改善箇所説明図

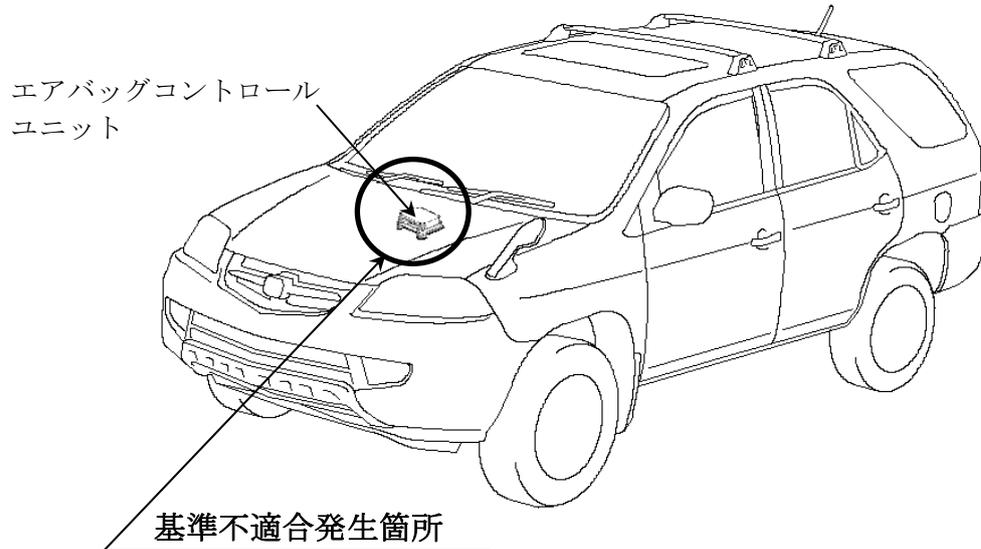
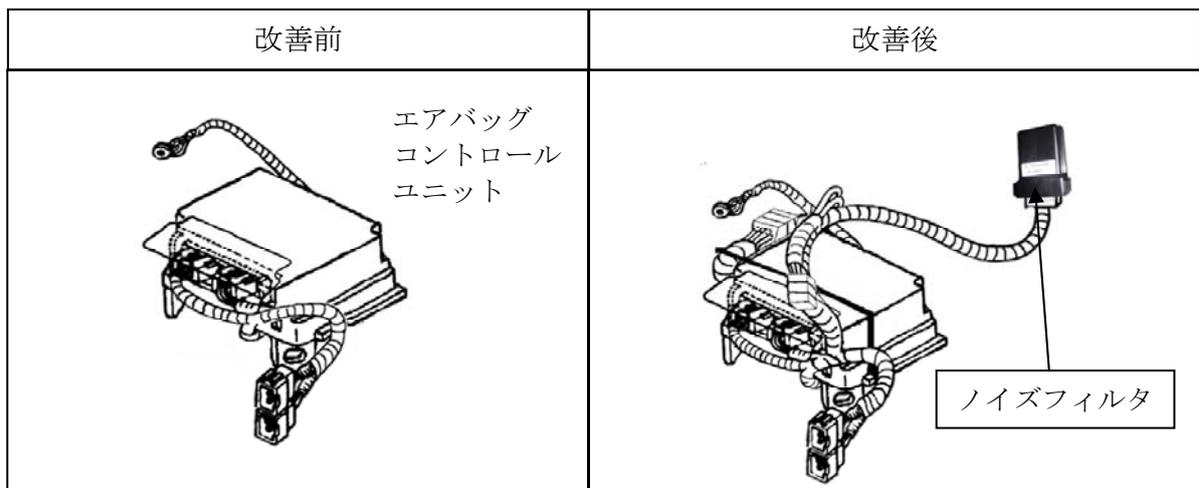
エアバッグコントロールユニットにおいて、電気ノイズに対する耐力が不足したものがある。そのため、車両の電装部品から発生するノイズにより、使用過程で当該ユニット内の I C チップが損傷し、最悪の場合、走行中にエアバッグが展開するおそれがある。

全車両、エアバッグコントロールユニットにノイズフィルタを追加する。

注： は追加部品を示す。

識別：運転席側ドアアッパーヒンジ上側ボルト頭部に黄色ペイントを塗布する。
